改善箇所説明図

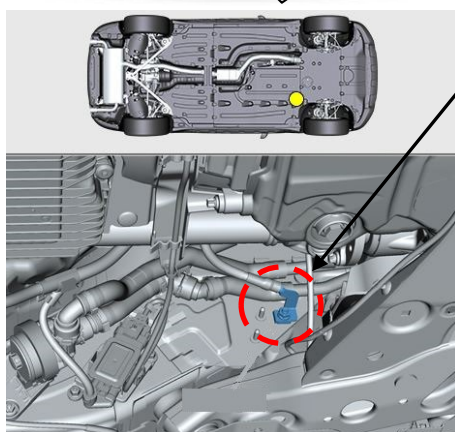
基準不具合発生箇所

グラウンド用ナット

スタータージェネレーターにおいて、製造工程が不適切なため 48V ケーブルがエンジンルーム内のボディアースポイントに正しくボルト固定されていないものがある。そのため、エンジンスタートストップシステムの機能が正しく作動しなくなることがあり、以下の不具合が発生するおそれがある。

- ・アクセル操作OFFかつエンジン停止状態の走行から、再度加速しようとアクセルペダルを踏み込んだ際に、エンジンが再始動せず惰性走行が続き、警告灯が点灯しない。
- ・ボディアースポイントの接触抵抗が大きくなり、固定ボルトが過熱しその周辺に焼痕が残る。

全車両、スターター/オルタネーター配線のグラウンド用ナットを点検し、必要に応じて修正する。

識別：作業完了車は、左フロントドアアヒンジ取り付けボルト（下側）の頭に黄ペンを塗布する。
